Tjänsteskrivelse

Ösby 2:61: Ansökan om tillbyggnad av enbostadshus

Bygglövshandling		Ösby 2:61	Skala 1:100	Tillbyggnad 13,4kvm
Planritning			Ritad av Tobias Jansson	
Fastad: Grå puts		Tak: Papp	Taktutning: 9 grader	
Datum	Revision	Kommentar		
2017-09-02	A			
2017-10-30	B			
2017-11-12	C	Mått reviderat till 4m till grus

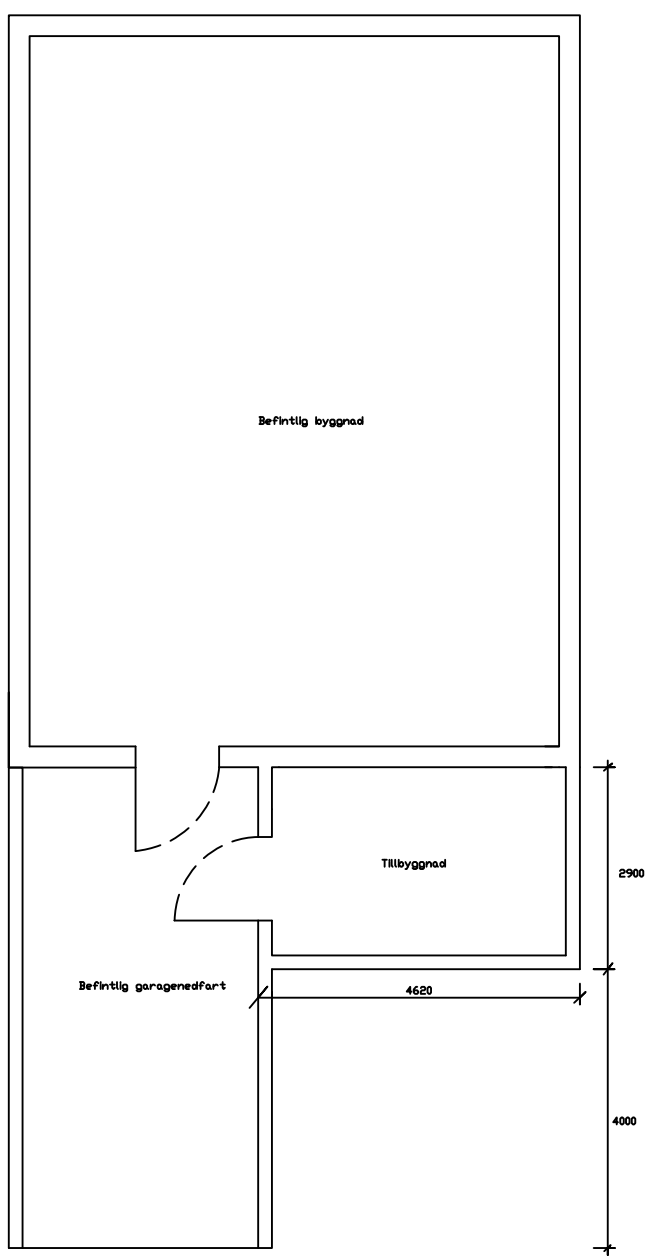
Ansökan avser bygglov för tillbyggnad av huvudbyggnad. Tillbyggnaden avser ett teknikrum för bergvärmepump. Tillbyggnaden utgör en avvikelse då den hamnar på prickmark, mark som inte får bebyggas samt placeras 4,0 meter från tomtgräns. Tillbyggnaden placeras 1,2 meter in på prickmark med en bredd om 4,6 meter, total byggnadsarea på prickmark om 5,5 kvm.

Sökt åtgärd avviker från gällande planbestämmelser och förutsättningar för att bevilja bygglov bedöms inte föreligga. Åtgärden bedöms inte utgöra en sådan liten avvikelse som avses i 9 kap 31b §. Ansökan är därmed inte förenlig med planens syfte eller detaljplanebestämmelser.

Nybyggnadskarta typ 3

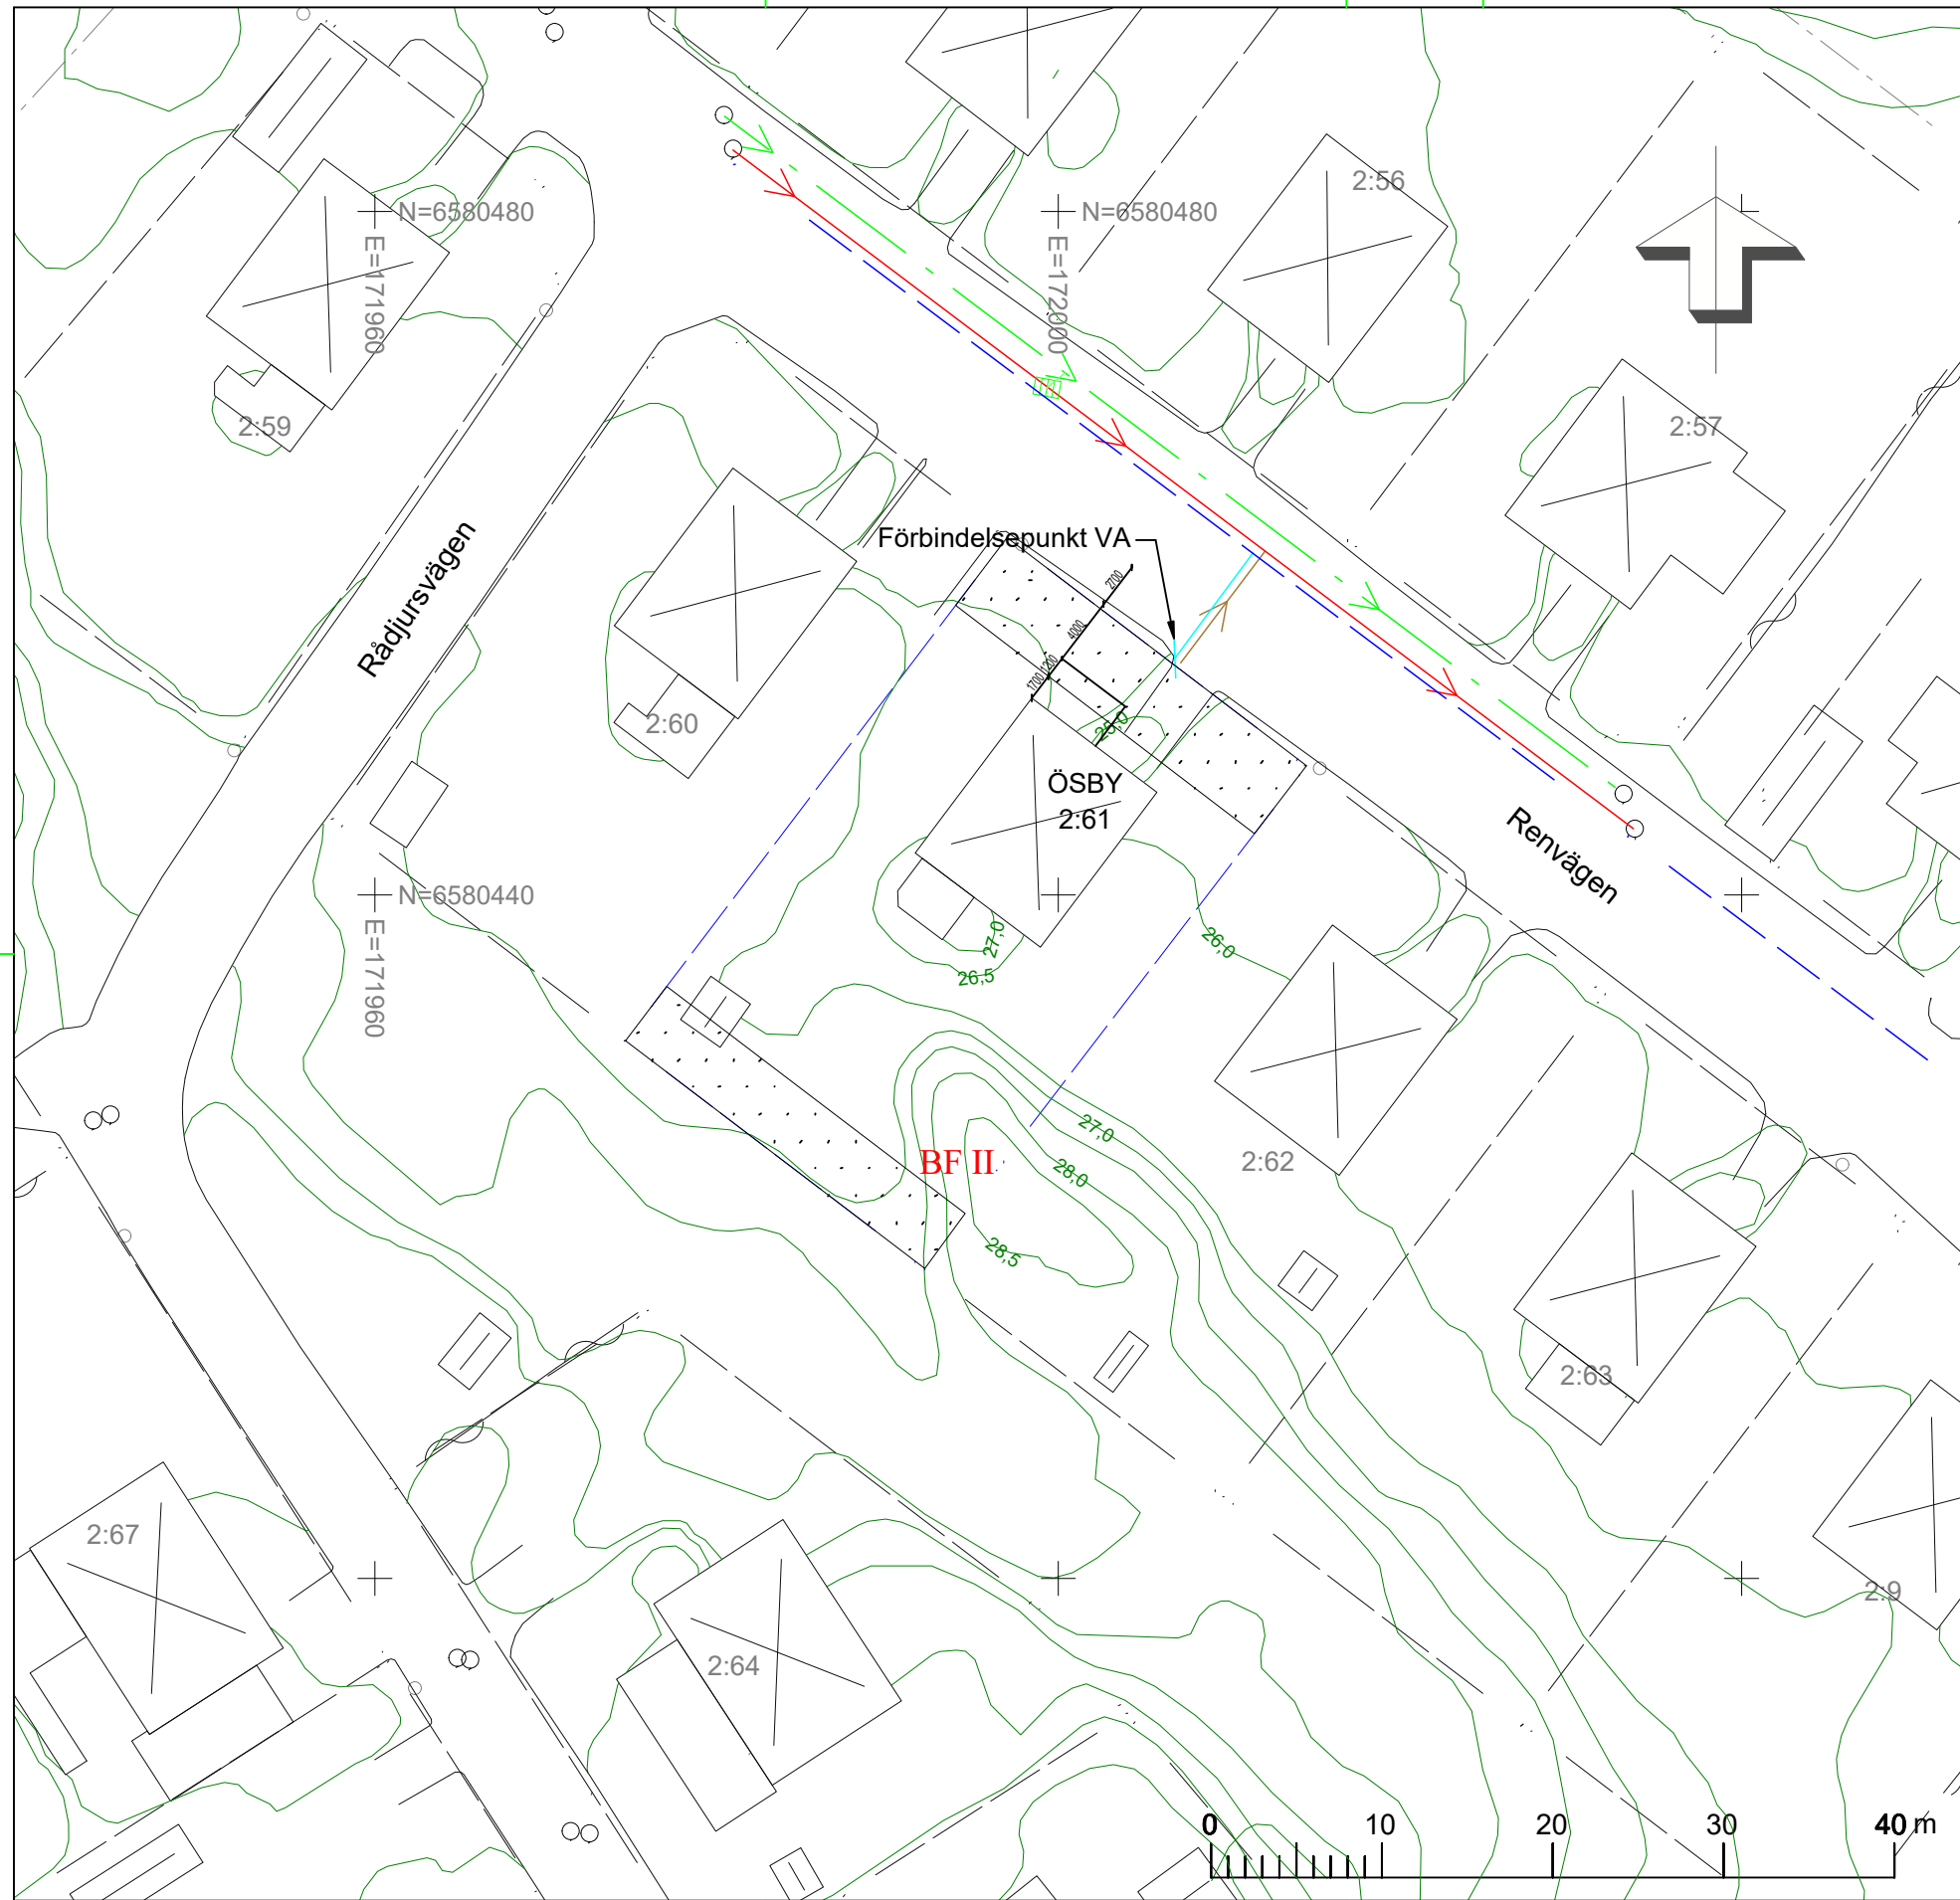
Ansökan avser bygglov för tillbyggnad av huvudbyggnad. Tillbyggnaden avses att vara ett teknikrum för bergvärmepump. Tillbyggnaden hamnar på prick mark som inte får bebyggas.

Sökt åtgärd avser tillbyggnad om 13 kvm BYA med en BTA om 13 kvm och 0 kvm OPA. Tillbyggnaden hamnar delvis på prickmark med en total BYA om 5,5 kvm samt 4 meter från tomtgräns.
